ПАЛЬЦЫ УСТАНОВОЧНЫЕ
СРЕЗАННЫЕ ВЫСОКИЕ

Pins locating
cut high.
Design and sizesГОСТ
17775-72*Постановлением Государственного комитета стандартов Совета Министров СССР
от 6 июня 1972 г. № 1138 срок введения установлен

Изменение № 2 ГОСТ 17775—72 Пальцы установочные срезанные высокие. Конструкция и размеры

2. Конструкция и размеры пальцев должны соответствовать указанным на чертеже и в таблице.

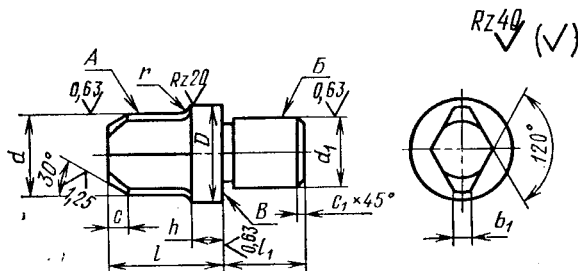
Пункт 2. Чертеж. Заменить параметры шероховатости: $Rz\ 40$ на $Ra\ 6,3$; $Rz\ 20$ на $Ra\ 3,2$; $Ra\ 1,25$ на $Ra\ 0,8$; $Ra\ 0,63$ на $Ra\ 0,4$.
